パブリックコメントで頂いたご意見

大戸川ダム建設事業の検証に係る検討に関する意見募集について

図 1 淀川水系河川整備計画の想定

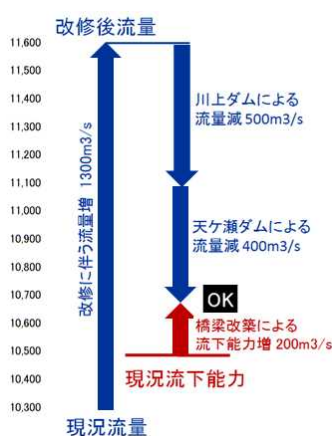
- ・現況での計画規模洪水の枚方流量は 10,300m³/s なので、安全に流れる。
- ・支川を戦後最大洪水対応の整備をすると、枚方流量は 11600m³/s と 1300m³/s 増えるので、流下能力が 1100m³/s 不足する。
- ・川上ダムができると枚方流量を 500m³/s 減らせるが、なお 600m³/s 不足する。
- ・天ヶ瀬ダム再開発後の 2 次調節により枚方流量を 400m³/s 減らせるが、なお 200m³/s 不足する。
- ・阪神西大阪線橋梁を架け替えれば、淀川本川の流下能力を 200m³/s 増やせるので、計画規模洪水を安全に流せるようになる。

枚方流量と流下能力は一致し、見事に辻褄が合っている。だが、流下能力や流量の評価に間違いはないだろうか。上記想定の間々について調べてみよう。

図2 淀川本川の流下能力(淀川水系流域委員会第59回委員会審議資料2より)

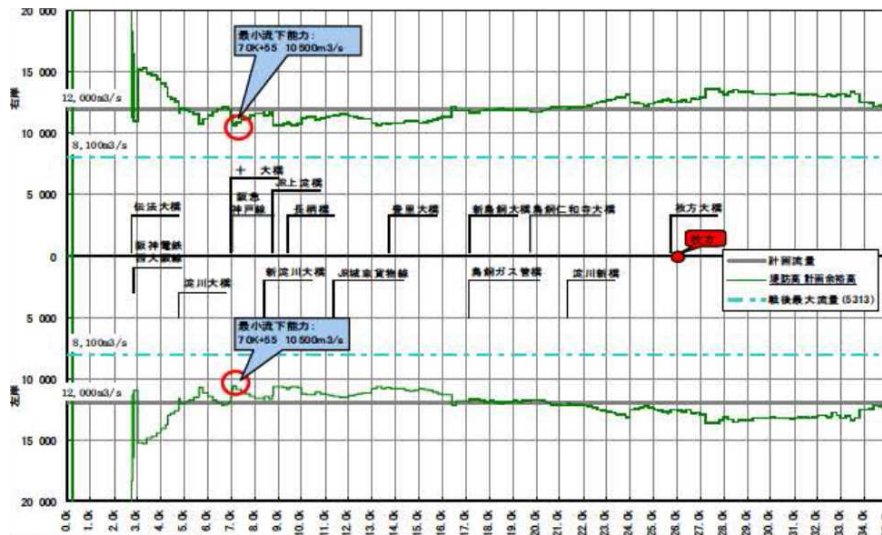
図 2 は、淀川水系流域委員会第 59 回委員会審議資料 2 に示された流下能力であるが、7.0K+55 での最小値 10500m³/s を淀川本川の流下能力としている。

ここで問題なのは、流下能力の算定に用いた水位流量曲線がいつの時点の粗度係数を用いた不等流計算によるものかである。最新値を用いていなければ、流下能力を過小評価している可能性がある。

もちろん、実際問題として、流下能力の評価値にそれほど高精度を求めるのは現実的ではないが、10500m³/s という流下能力はそれほど確たるものではないことを指摘しておきたい。

図3 現況河道での計画規模洪水パターンごとの枚方流量
(淀川水系流域委員会第61回委員会審議資料1-2-3より)

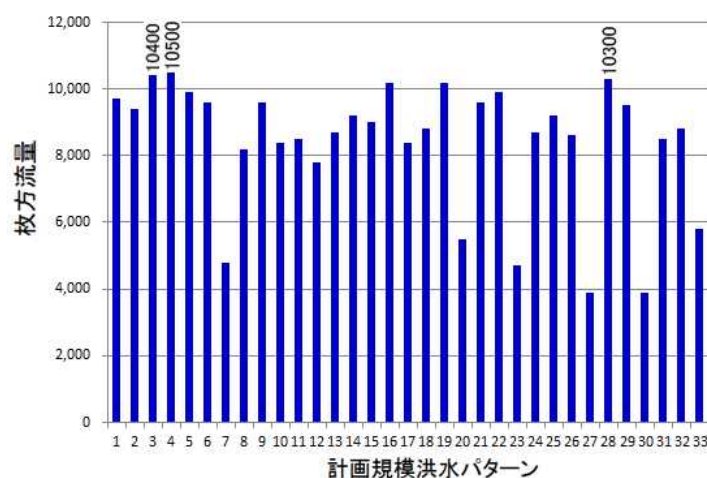
なお、同61回委員会審議資料3-1に示された数値データによると、図3に示すように、計画規模洪水33パターンのうちパターン3(昭和34年台風15号型1.45倍)では10400m³/s、パターン4(昭和36年10月豪雨型1.35倍)では10500m³/sとなっており、パターン28(昭和47年台風20号型1.53倍)の10300m³/sは最大値ではない。

パターン4の最大値の10500m³/sを採用しても、流下能力と同じであるため、以後の議論には影響しないが、なぜパターン28の10300m³/sを採用したのだろうか。

図 4 整備河道での計画規模洪水パターンごとの枚方流量
(淀川水系流域委員会第 61 回委員会審議資料 1-2-3 より)

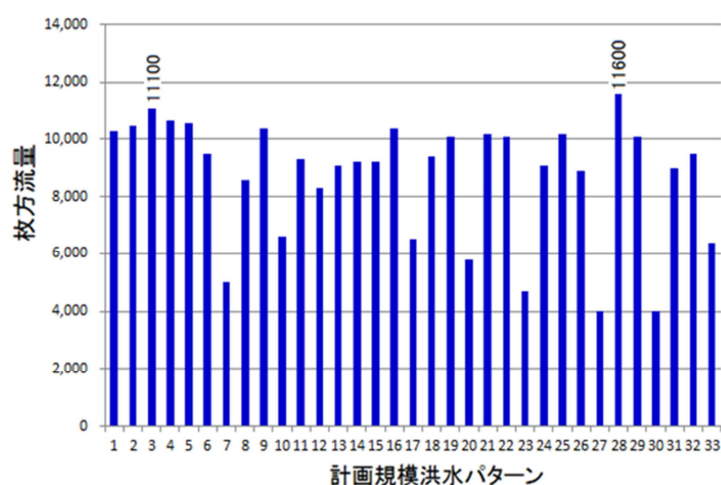
同じく淀川水系流域委員会第 59 回委員会審議資料 2 によると、天ヶ瀬ダム再開発が「あり」で川上ダムと大戸川ダムが「なし」の場合、戦後最大洪水に対応した整備河道に計画規模洪水があった場合の枚方流量は 11600m³/s になるとされている。同 61 回委員会審議資料 3-1 の数値データを示した図 4 より、パターン 28 の最大値を採用していることがわかる。

ここでも問題なのは、計画規模洪水があれば、戦後最大洪水に対応した整備の支川では氾濫が発生することになるが、その氾濫量をどのようにして評価したかである。評価の仕方によって枚方流量は変わってくる。

例えば、図4に示した計画規模洪水に対する枚方流量で、1位であるパターン28の $11600\text{m}^3/\text{s}$ を対象外とし、2位のパターン3を採用すれば、支川に戦後最大洪水対応をした場合の枚方流量は $11100\text{m}^3/\text{s}$ となる。この場合、川上ダムによる流量低減を $500\text{m}^3/\text{s}$ 以下だとすると、天ヶ瀬ダム2次調節による $400\text{m}^3/\text{s}$ 減と合わせると、枚方流量を流下能力の $10500\text{m}^3/\text{s}$ 以下にすることができ、辻褄を合わせられる。

図6 計画規模洪水に対する川上ダムの効果(岩倉地点)
(淀川水系流域委員会第71回委員会審議資料2-5より)

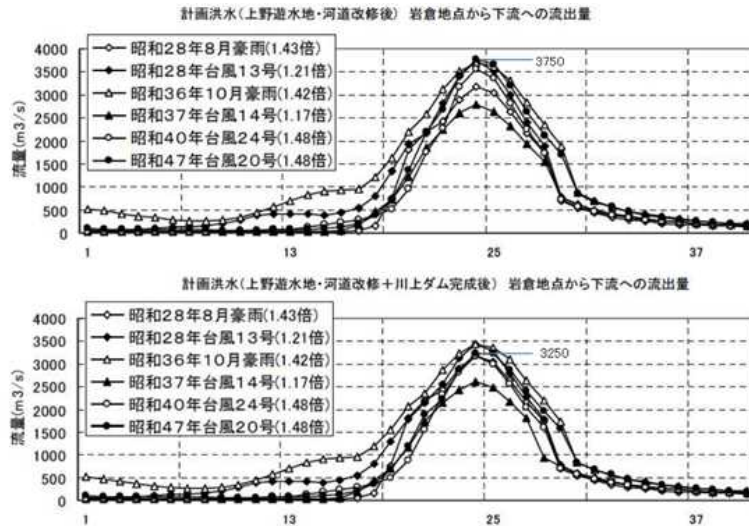
淀川水系流域委員会第 71 回委員会審議資料 2-5 によると、図 6 に示すように、計画規模洪水(昭和 47 年台風 20 号型 1.48 倍)に対し川上ダムによる岩倉地点でのピーク流量の低減は 500m³/s となっている。これが正しいとすると、岩倉・枚方間には 68.5km の距離があり、同じ低減量が枚方でも見込めるとは到底考えられない。

したがって、川上ダムの淀川本川への流量減を 500m³/s とするのは明らかに過大評価である。

図7 天ヶ瀬ダム2次調節の計画規模洪水への効果

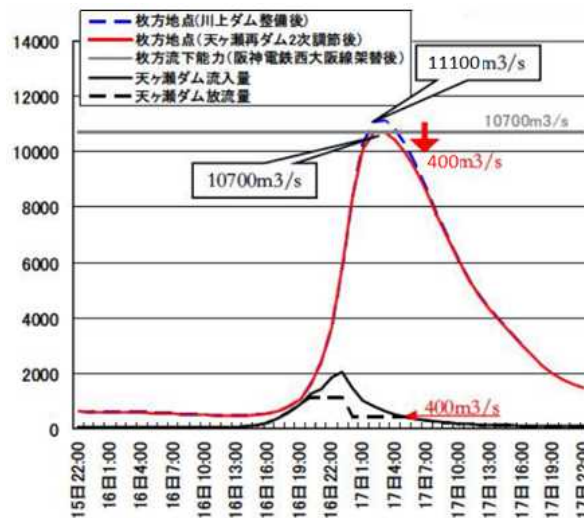
同じく審議資料2によると、図7に示すように、計画規模洪水(昭和47年台風20号型1.53倍(羽東師1/150))に対して、天ヶ瀬ダムの2次調節により枚方流量は400m³/s減るとされている。ただし、図中の数値は第2回検討の場・幹事会参考資料3に示された数値に合わせて一部修正している。

天ヶ瀬ダムの2次調節は、ピークカットではなく、連続的に流量を減らすため、計算さえ正しければ、枚方流量の低減量も正しいといえる。

ただし、戦後最大洪水対応をした支川に計画規模洪水があった場合に発生する氾濫量に未知の要素が含まれていることは変わらない。

図8 橋脚によるせき上げ (模式図)

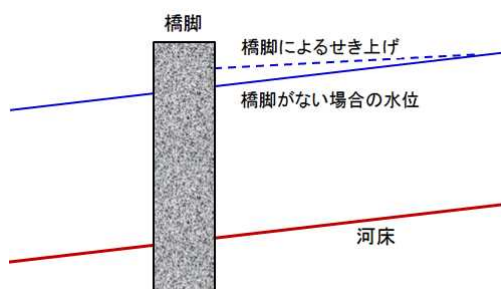
橋脚により水位が局部的にせき上げられ、その対策として橋梁周辺の川幅を局部的に大きくすることはよく行われている。橋脚を撤去すればこの局部的なせき上げはなくなるが、その影響は局部的な範囲にとどまり、淀川本川全体の流下能力を大きくするものではない。淀川下流での最大の障害物である淀川大堰を撤去しても枚方の水位は変わらない。

整備計画で阪神西大阪線橋梁を架け替えることにより淀川の流下能力が $200\text{m}^3/\text{s}$ 大きくなるとしているのは明らかに誤りである。

図10 天ヶ瀬ダムの放流操作(再開発後) 近畿地整事業評価監視委形成 23 年度第 1 回資料より

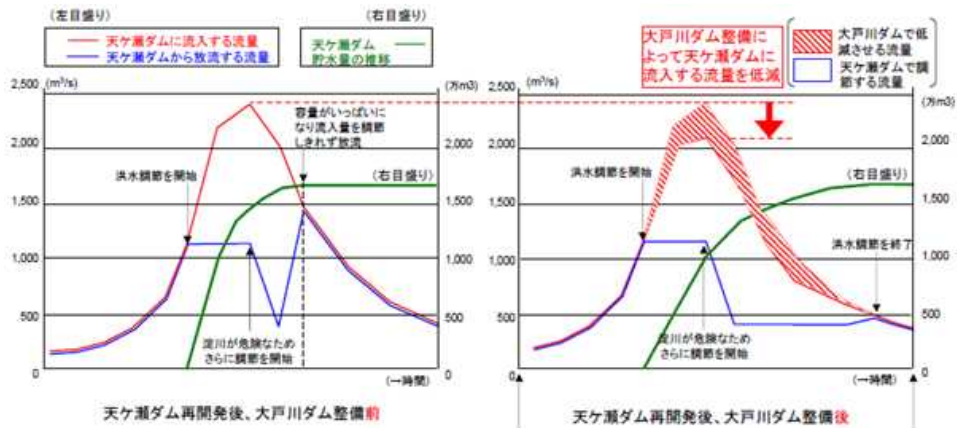
天ヶ瀬ダム再開発によりダム放流能力および宇治川流下能力の増大が図られたが、図10に示すように、大戸川ダムがない場合には洪水調節容量が不足し、2次調節が行えないとしている。

しかし、京都府の技術検討会の検討結果(京都府建設交通部：淀川水系河川整備計画案に対する京都府域への効果等に関する技術的評価(中間報告)、平成20年9月22日)によれば、「枚方が危険となる2パターンでの天ヶ瀬ダムへの流入量は小さく、大戸川ダムがなくても所定の2次調節を行うことができ、天ヶ瀬ダムがパンクする1パターンでは、枚方流量が小さく、所定以下の2次調節で対応できるため、大戸川ダムがなくてもよい」とされており、予備放流および2次調節の開始時期および放流量をより適切にすれば、宇治川、淀川の洪水調節には大戸川ダムは不要である。

資料 1

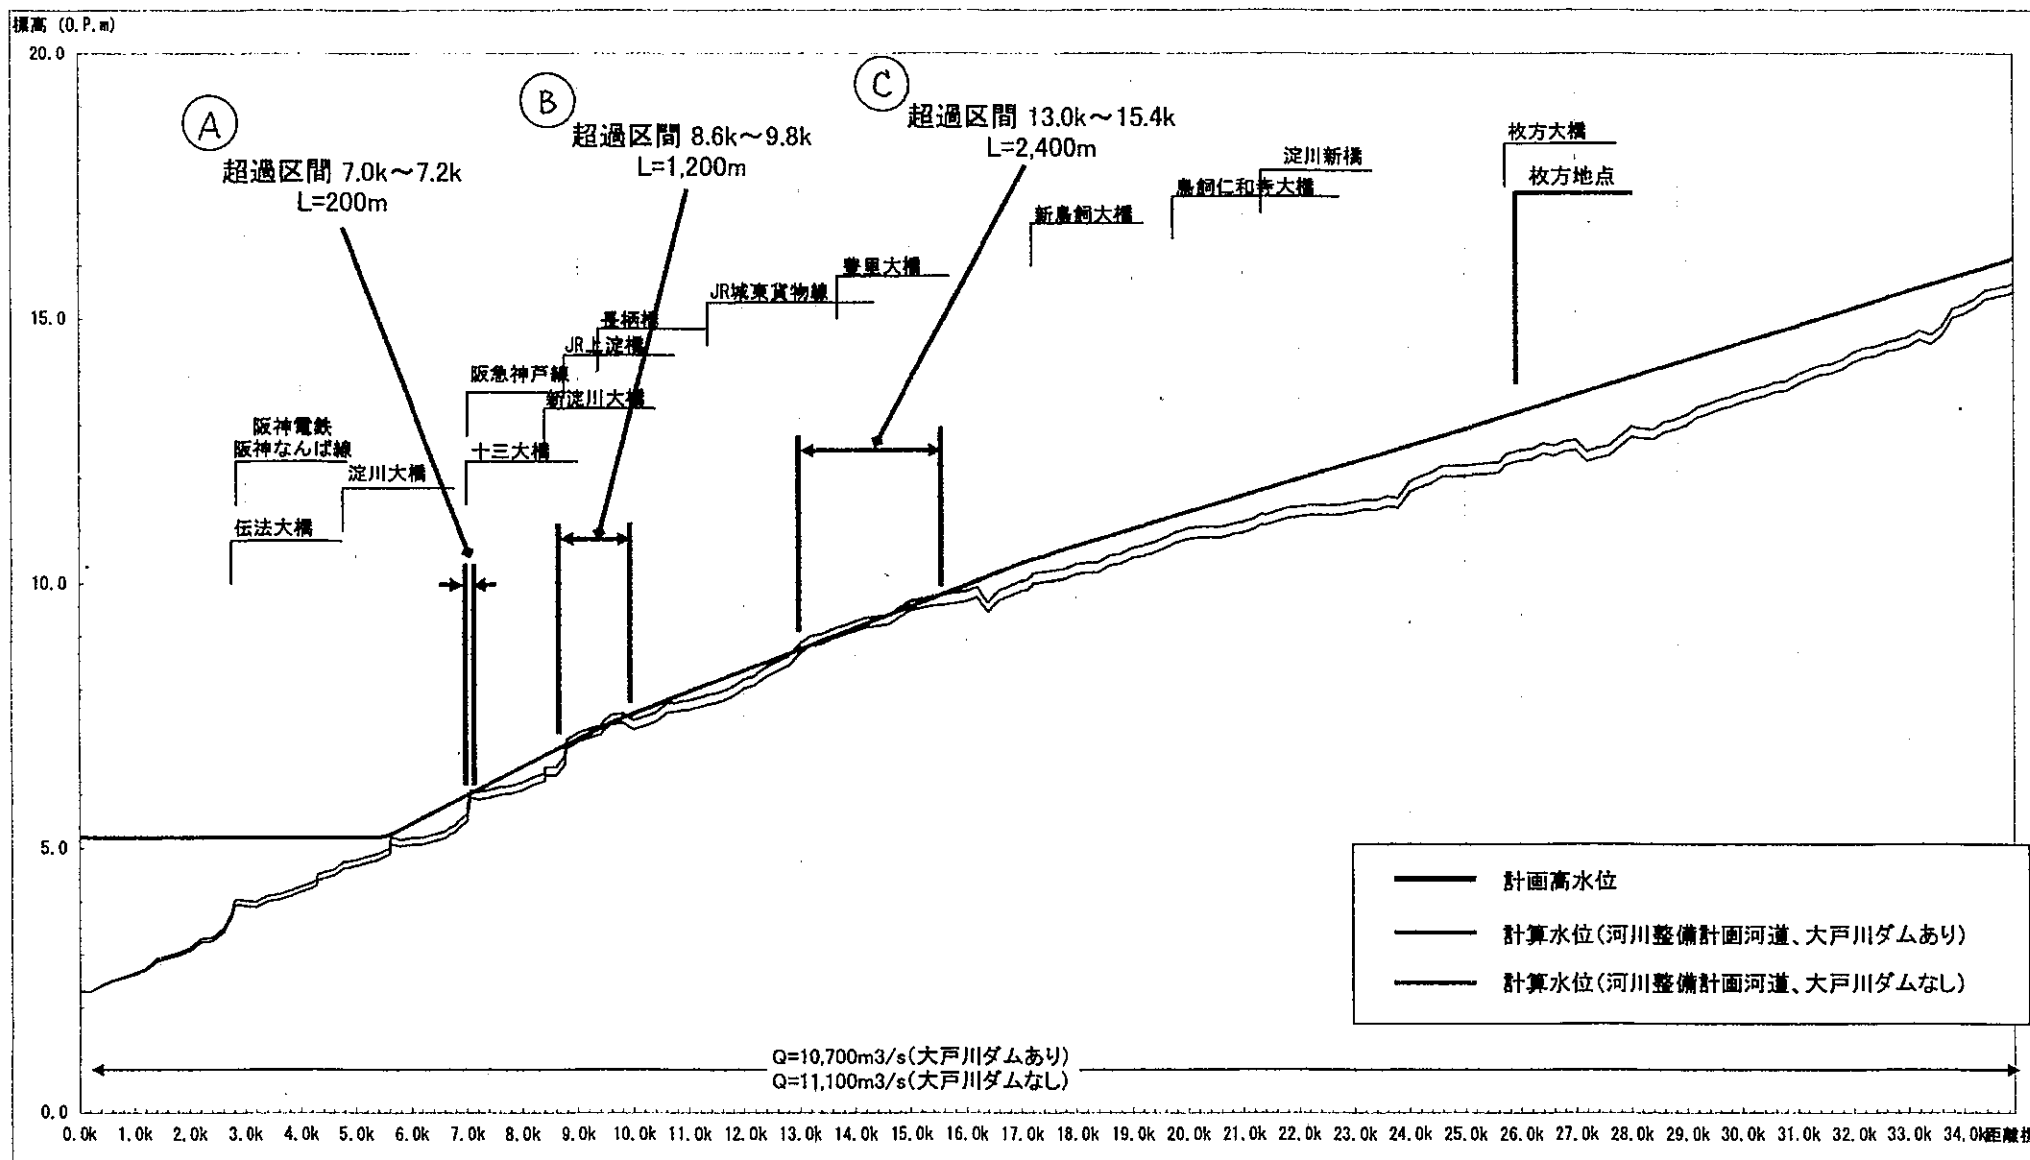
高山・青蓮寺・比奈知・日吉ダムにおける治水転用可能な利水容量合計は1890万m³もあり、大戸川ダムの洪水調節容量2190万m³にほぼ匹敵しますから、淀川に対する治水効果はかなりのものがある筈です。この場合の淀川本川の「水位縦断図」を示し、水位が計画高水位を超える「超過区間」がどこなのか、その超過高さは何センチなのかを明示して下さい。

※近畿地整作成の添付（資料1）では、「大戸川ダムなし」の場合に（A）（B）（C）の3つの超過区間が示されていますが、「利水容量買い上げ」を行った場合は、恐らく（A）は消滅し、（B）（C）も消滅するか、その区間が大幅に縮小される筈です。
